ACTA DE INSPECCION

CERTIFICAN: Que desde el uno de abril al treinta de junio de dos mil once, se personaron, al menos uno de los inspectores y de acuerdo al horario laboral, en la Central Nuclear de Cofrentes, radicada en Cofrentes (Valencia) que cuenta con Autorización de Explotación concedida por el Ministerio de Economía el diez de marzo de dos mil once.

Que el objeto de la Inspección era la realización de las actividades trimestrales de inspección de acuerdo a los procedimientos del Sistema Integrado de Supervisión de Centrales (SISC) correspondientes a la inspección residente.

Hoja 38 párrafo 10

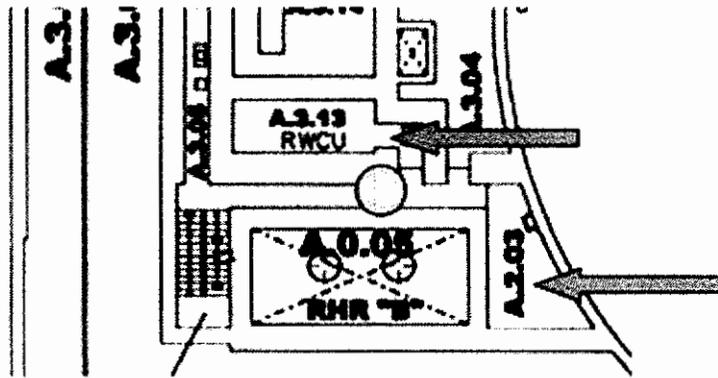
Aclarar que el punto de tránsito instalado en la zona citada, estaba asociado al cubículo A.3.13 y no al A.2.03. De este modo el acceso por la escalera de gato al A.2.03 no requiere de zona de paso adicional. Para mayor claridad se incluye un gráfico de la situación en planta.
